Modulo per la presentazione delle osservazioni per i piani/programmi/progetti sottoposti a procedimenti di valutazione ambientale di competenza statale

ID: Codice procedura (ID_VIP/ID_MATTM): 12691

“Progetto di un impianto eolico denominato "Pitigliano" ubicato nei comuni di Pitigliano (GR) e Sorano (GR) costituito da 20 (venti) aerogeneratori di potenza nominale 7,0 MW per un totale di 140,0 MW con relative opere connesse ed infrastrutture indispensabili”

Immagine 1. Vincoli ex art. 136 del CBC dal PIT della Regione Toscana e zona approssimativa dove è progettato l'impianto industriale.

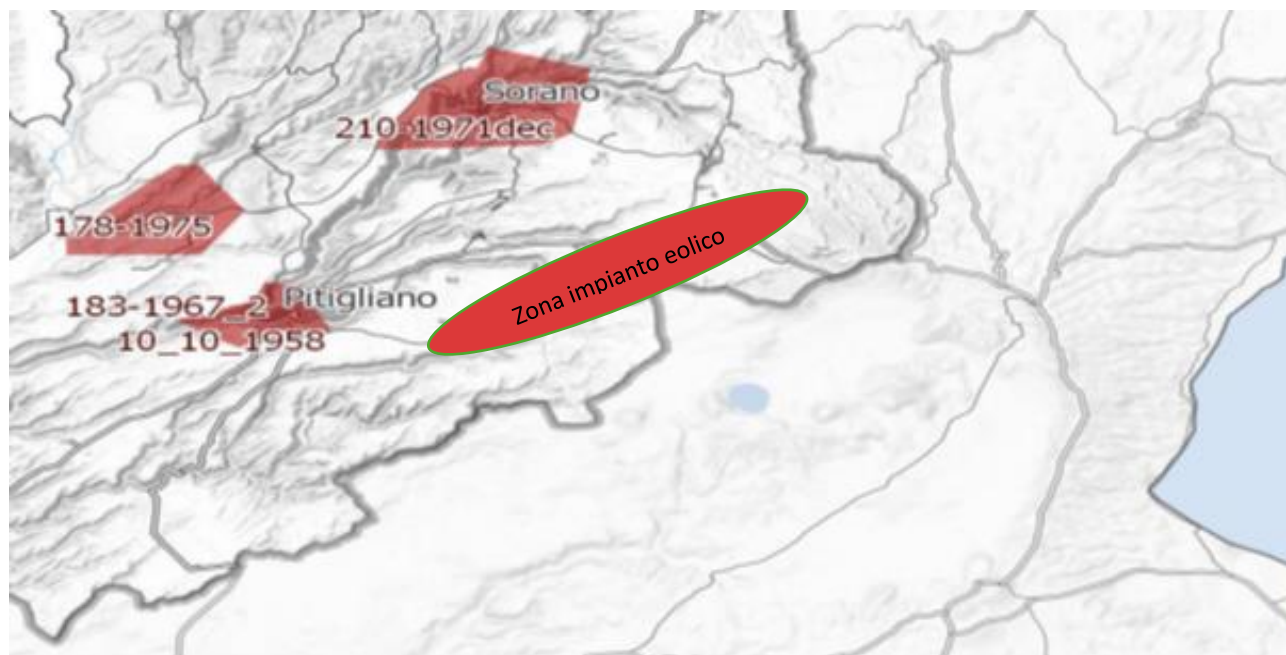
Al contrario di quanto sostiene la proponente, si evidenzia che l'impianto eolico industriale citato non solo ricadrebbe con tutti e 20 gli aerogeneratori all'interno delle fasce di rispetto di 3 km di due vincoli paesaggistici di notevole interesse pubblico esistenti nella Regione Lazio e con una parte di essi nel vincolo paesaggistico del Centro abitato di Sorano (GR) quindi in aree non idonee all'installazione di impianti di energia rinnovabile. Addirittura, alcuni aerogeneratori sarebbero ubicati a poche centinaia di metri dai perimetri dei due vincoli paesaggistici laziali ex art 136 del CBC. Ma la non idoneità dell'area non sarebbe certificata soltanto da questi vincoli paesaggistici ma anche dalle fasce di rispetto dei Beni della Parte seconda del CBC numerosi nel territorio interessato dal progetto dell'impianto eolico. Infatti la Proponente a pag 11 del SIA scrive: *"L'area interessata si trova all'esterno delle aree SIN individuate in Toscana e dista circa: 2,8 km dal centro abitato di Pitigliano, 2,7 km dal centro abitato di Onano, 2,8 km dal centro abitato di Latera"*. Quindi l'impianto come certifica la proponente potrebbe ricadere all'interno delle fasce di rispetto dei Centri Storici dei paesi citati e comunque li lambirebbe. Incompatibile sarebbe l'ubicazione di una parte del cavidotto che ricadrebbe nelle fasce di rispetto

del vincolo paesaggistico di notevole interesse pubblico del Centro Storico di Pitigliano. Considerando che le Regioni grazie al Decreto interministeriale nell'emanazione della legge sulle aree idonee e non idonee hanno la facoltà di estendere le fasce di rispetto dei Beni del CBC fino a 7 km per alcuni di essi non è da escludere che gli aerogeneratori del progetto eolico, essendo ancora in itinere, tra qualche mese si troverà ancora con ulteriori incompatibilità oltre alle numerose già esistenti. Questa possibilità di estensione delle fasce di rispetto fino a 7 km per i Beni del CBC da parte delle Regioni diventa particolarmente probabile per il Centro Storico di Pitigliano famoso nel mondo come dimostra anche il prestigioso riconoscimento insieme a Sovana e Sorano nell'elenco dei siti del World Monuments Found (WMF) prestigiosa istituzione con sede a New York che svolge un ruolo complementare a quello dell'Unesco. La stessa considerazione per il Centro storico di Pitigliano ovviamente vale sia per Sorano che per Sovana.

Inoltre, come sostiene la Proponente parte dell'impianto si verrebbe a trovare a 3,5 km dal centro abitato di Sorano. Infatti, tre degli aerogeneratori WTG 08, 09, 10 sono addirittura all'interno delle fasce di rispetto dei 3 km del suo vincolo paesaggistico di notevole interesse pubblico ex art 136 del CBC. Si evidenzia che così si crea

un'ulteriore incompatibilità con la tutela del Paesaggio.

Immagine 3. Cumulo di una parte di impianti eolici, fotovoltaici e geotermici industriali in progettazione ed esistenti intorno all'eolico industriale "Pitigliano".

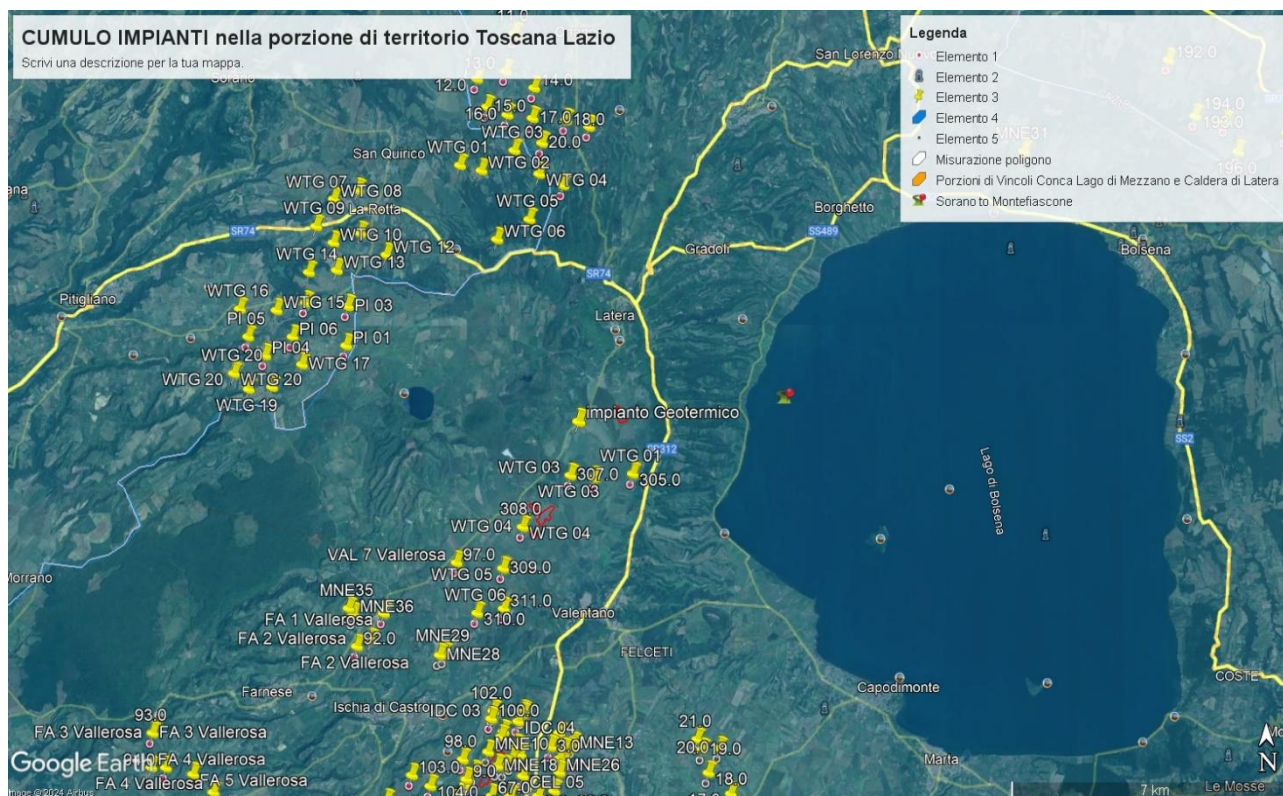
Tornando alle Linee guida nazionali, l’allegato IV dedica il paragrafo 3 agli impatti visivi e quelli sui Beni Culturali, Paesaggistici, Naturalistici e Culturali, ecc. Viene detto che la valutazione dell’impatto visivo dovrà essere effettuata tenendo conto “degli elementi caratterizzanti e qualificanti il paesaggio, effettuata alle diverse scale di studio (vasta, intermedia e di dettaglio...”. Le analisi debbono non solo definire l’area di visibilità dell’impianto eolico industriale, ma anche il modo in cui l’impianto viene percepito all’interno del bacino visivo. Le analisi visive debbono inoltre tener in opportuna considerazione gli effetti cumulativi derivanti dalla compresenza di più impianti”. Nella Relazione Paesaggistica e nello Studio di Impatto Ambientale prodotte dalla proponente come già evidenziato è stato ignorato il vincolo paesaggistico di notevole interesse pubblico ex articolo 136 del Codice dei Beni

Culturali “*Ambito paesaggistico, geologico e geomorfologico dell’orlo della caldera di Latera ...*” Non vengono nemmeno citati gli impianti eolici in progetto al MASE, il “Rempillo” (6 aerogeneratori) e un altro in verifica amministrativa di 14 aerogeneratori e 72, 6 MW. Ad oggi nei territori di Pitigliano, Sorano e in quello limitrofo potenzialmente potrebbero essere insediati 40 aerogeneratori alti 200 metri e larghi 170. Ma la proponente non cita neanche altri impianti che creerebbero il cumulo e quindi maggiore impatto. Infatti, sul territorio della “Città del Tufo” (Sorano e Pitigliano) impatterebbero anche l’impianto eolico “Montarzo” di Onano con 13 aerogeneratori con le dimensioni ricordate, l’altro eolico industriale nel territorio di Valentano con sette aerogeneratori (stesse dimensioni), gli impianti di Farnese con un minieolico di 3 Torri alte 60 metri già installate in località Poggio del Crognolo e l’impianto eolico industriale “Vallerosa” (7 aerogeneratori alti 200 metri e larghi 158 metri) in procedura VIA presso la Regione Lazio. Inoltre, altri impianti del minieolico già presenti a Valentano, Cellere e Piansano e due progetti eolici industriali con le stesse dimensioni (200 m x 170 m) nel Comune di Ischia di Castro. La valutazione del cumulo non prende neanche in considerazione gli impianti industriali di fotovoltaico e agrivoltaico in progetto a Farnese, Valentano, Ischia di Castro, Cellere. L’impianto geotermico in procedura Via al MASE, progettato nella Caldera di Latera. Quindi è stata effettuata una valutazione del potenziale impatto cumulativo non veritiera a dispetto di quanto affermato dalla proponente che sostiene di aver preso in considerazione uno spazio di 10 km intorno al suo impianto per gli impatti che si creerebbero.

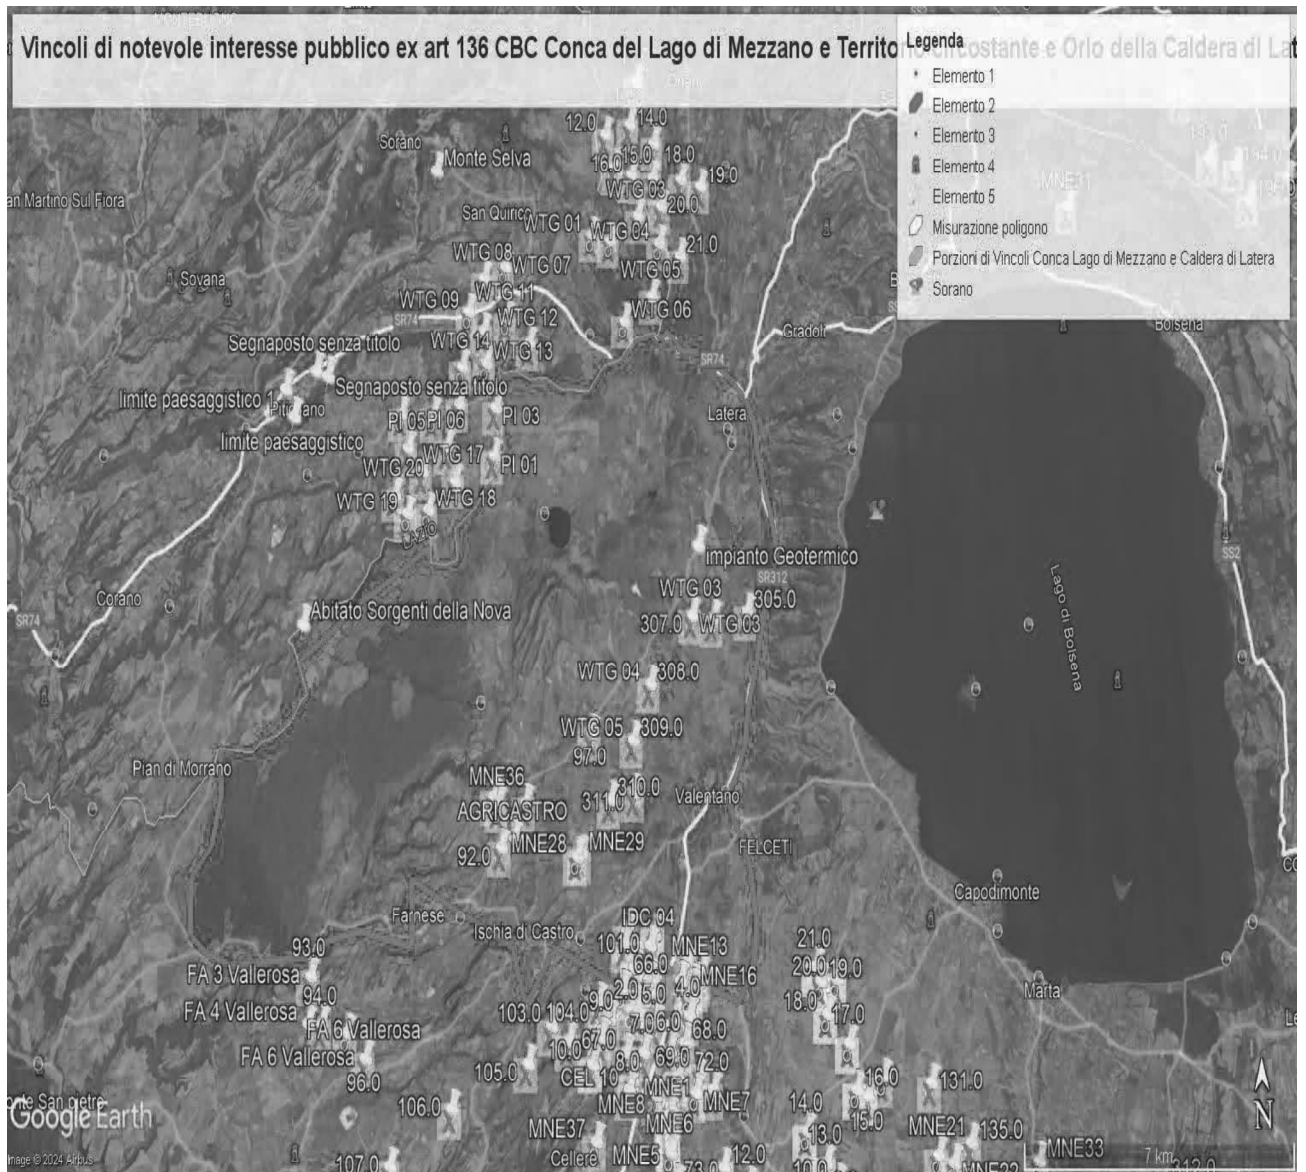
Quindi anche la Regione Lazio come Ente deputato dalla normativa nazionale a legiferare sulle aree idonee e non idonee si è espressa riguardo al fatto che abbia assolto ai doveri e alle quote stabilite dal PNIEC e in ambito regionale la provincia di Viterbo è stata quella con il più alto tasso di impianti FER tra tutte e quindi ormai satura ed il cumulo degli impianti FER installati, autorizzati e in progetto rappresenta una elevata criticità per la sostenibilità ambientale di ulteriori eventuali iniziative. L'impianto eolico “ Pitigliano” pur essendo “esterno al confine provinciale e regionale ma nelle sue immediate vicinanze (a soli 100 metri i primi due aerogeneratori) oltre

ad impattare sul territorio e sulle economie di cinque Comuni del Lazio (Farnese, Onano, Latera, Valentano, Grotte di Castro e Gradoli) si trova nelle fasce di rispetto dei Beni di notevole interesse pubblico come si è evidenziate nelle Osservazioni precedenti e crea degli impatti negativi anche sui beni naturalistici come verrà dettagliato nell'Osservazione relativa alla Vinca. Inoltre, andrebbe a sommarsi al già enorme cumulo di impianti eolici e fotovoltaici e geotermici che creano una elevata criticità ambientale nella provincia di Viterbo e interferiscono anche con il territorio toscano come si può vedere dalle varie immagini dell'Allegato n. 1.

IMMAGINE n. 2 Impianto eolico industriale “Pitigliano” e distanze aerogeneratori dai Vincoli della Conca del Lago di Mezzano...

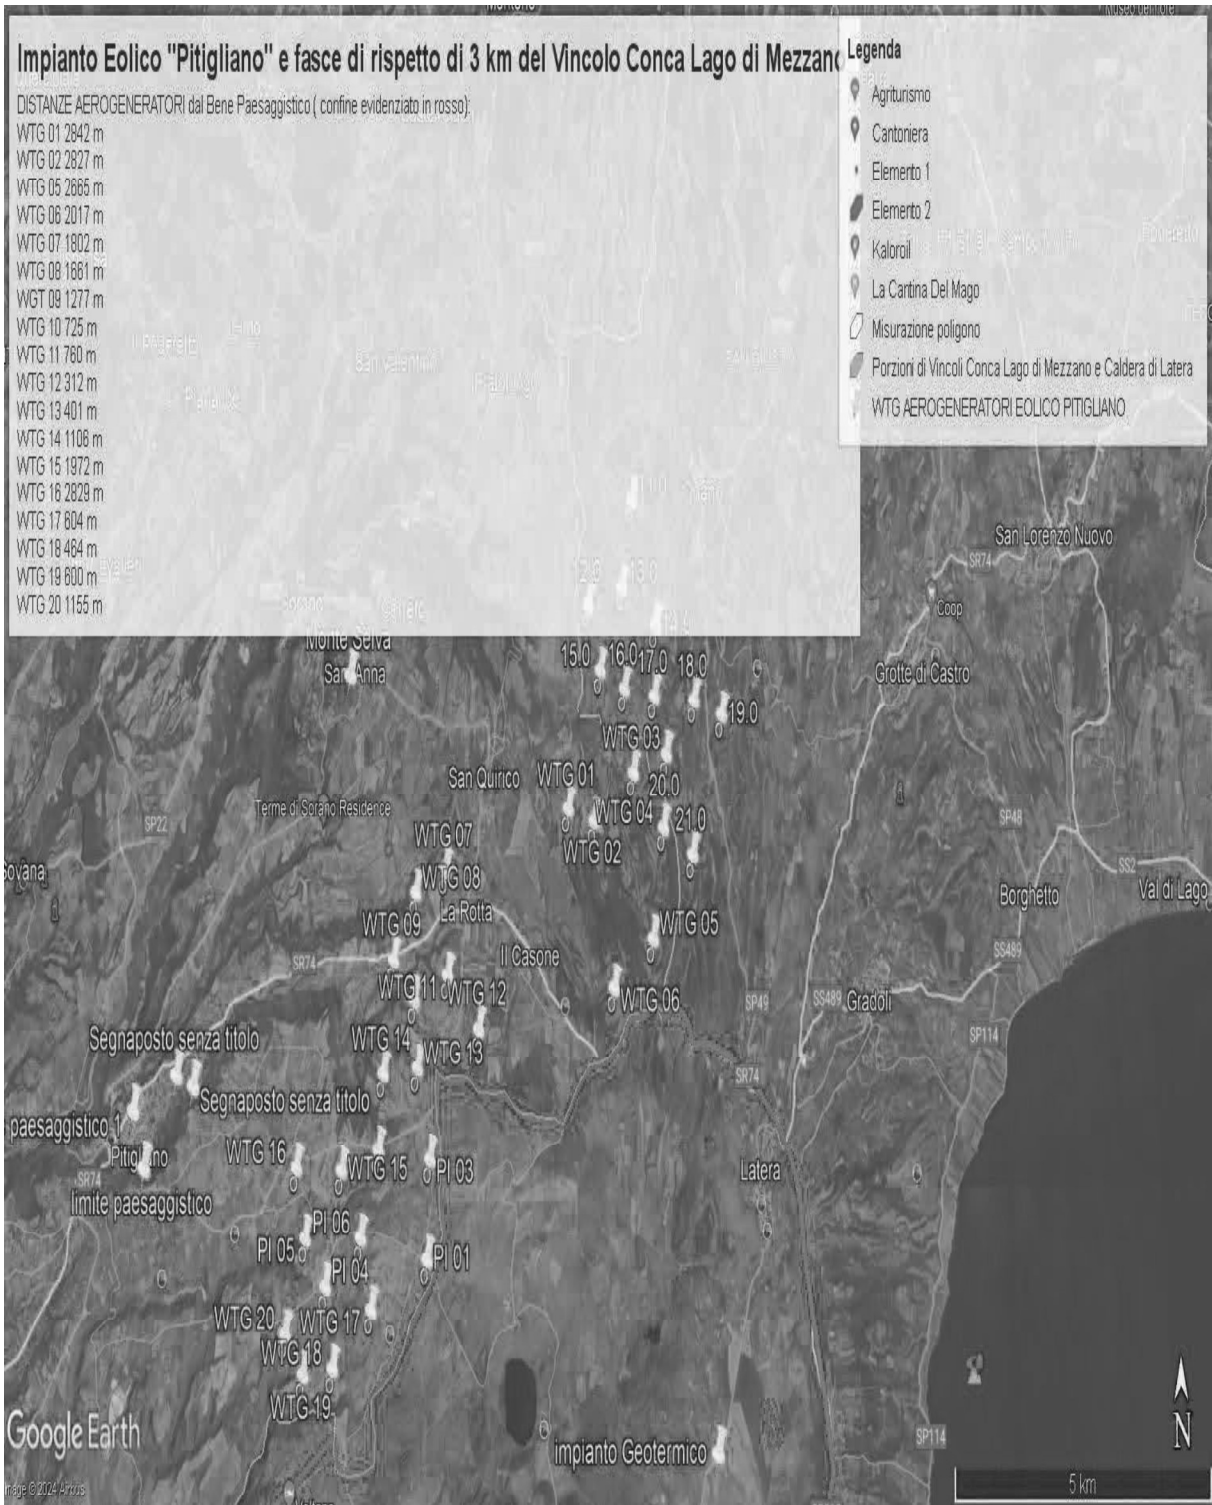
Come è illustrato nell'immagine si ribadisce che l'impianto industriale "Pitigliano" ricade completamente all'interno delle fasce di rispetto dei due vincoli di notevole

interesse pubblico e lambisce quelle di un terzo vincolo e quindi come affermato dal Consiglio di Stato nelle sentenze citate, l'impianto è insediato in area non idonea ai sensi dell'art. 20 comma 8 lettera c quater del D.Lgs. n. 199/2021 e ss.mm.ii al contrario di quanto sostiene la proponente.

IMMAGINE n. 3 Impianto eolico industriale "Pitigliano" e distanze aerogeneratori dai Vincolo "Orlo della Caldera di Latera."

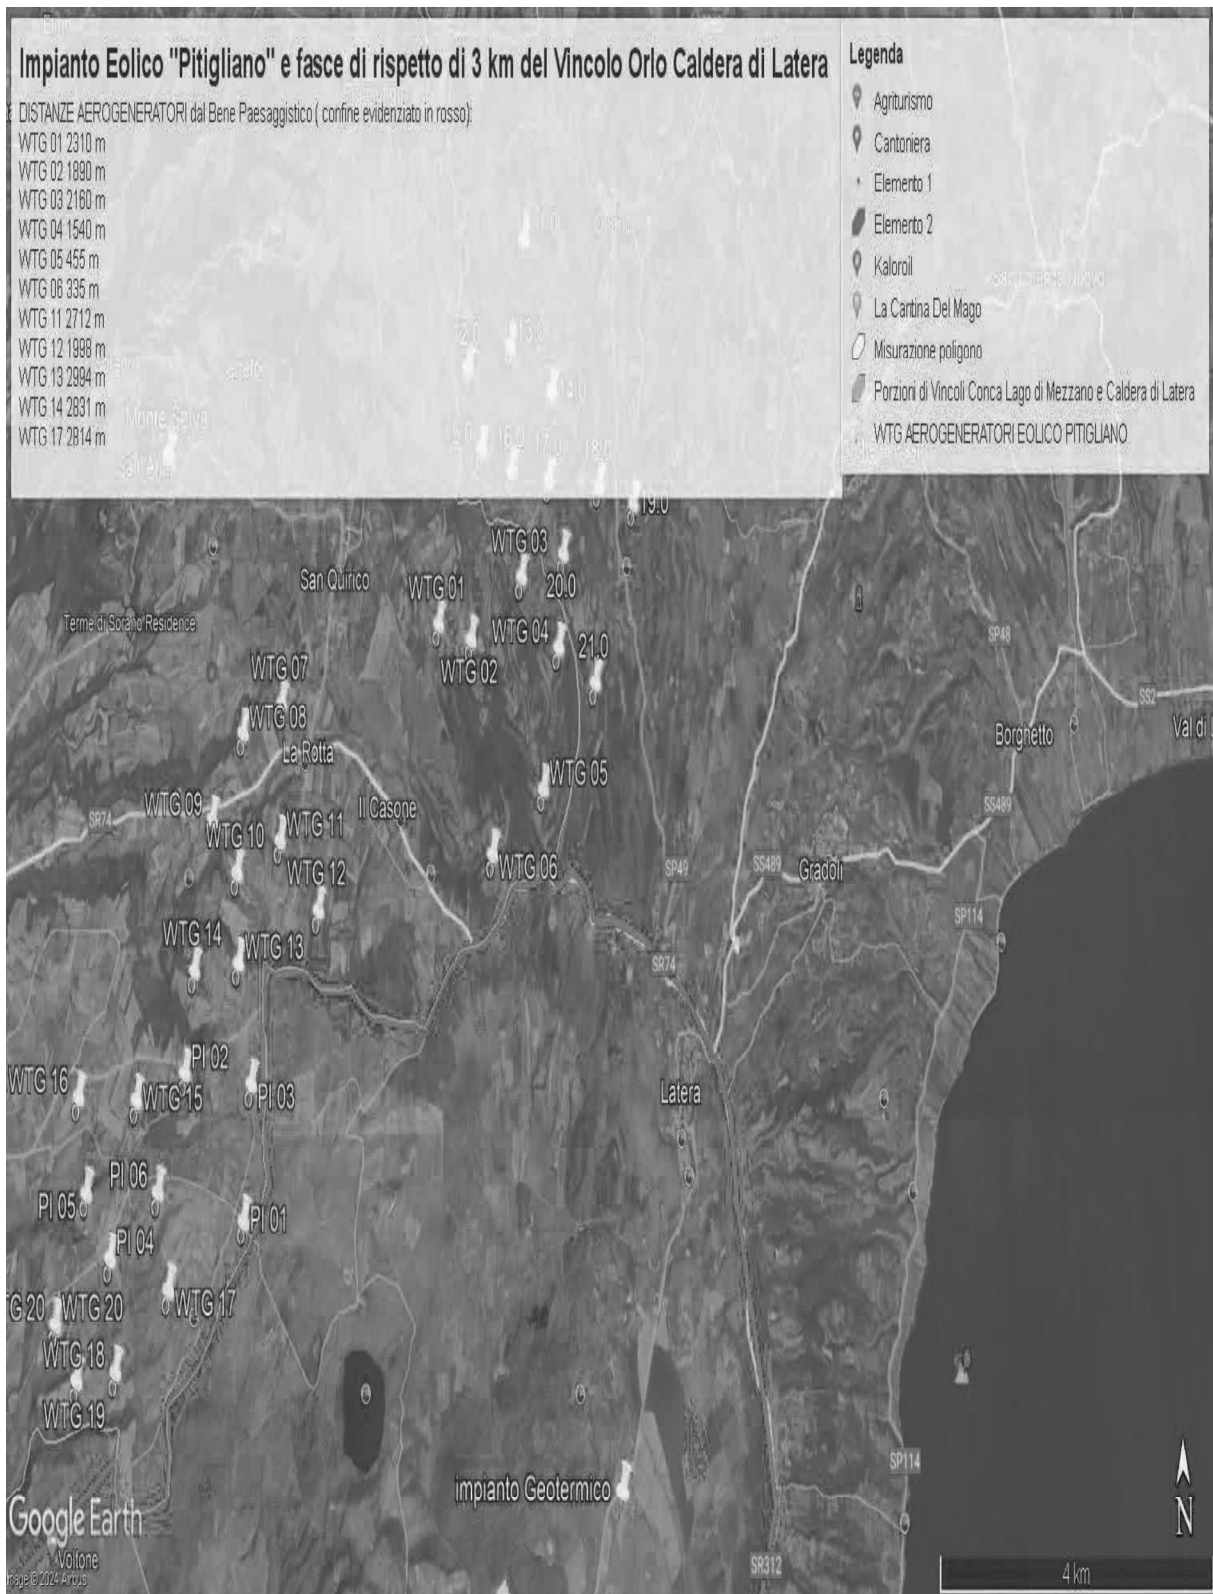
Concludendo, si evidenzia ancora che la proponente non effettuando la procedura prevista dalla Parte III delle Linee Guida nazionali ha ignorato un vincolo paesaggistico di notevole interesse pubblico istituito con un provvedimento del Segretariato regionale del Ministero della Cultura per il Lazio che ha emanato il Decreto di dichiarazione di notevole interesse pubblico n. 22 del 15.02.2024 ai sensi e per gli effetti dell'art. 136, co. 1, lett. c) e d) del decreto legislativo 22 gennaio 2004, n. 42, "Ambito paesaggistico, geologico e geomorfologico dell'orlo della caldera di

Latera e delle sue pendici interessate dai centri eruttivi periferici" nei comuni di CELLERE, FARNESE, ISCHIA DI CASTRO, LATERA, PIANSANO.
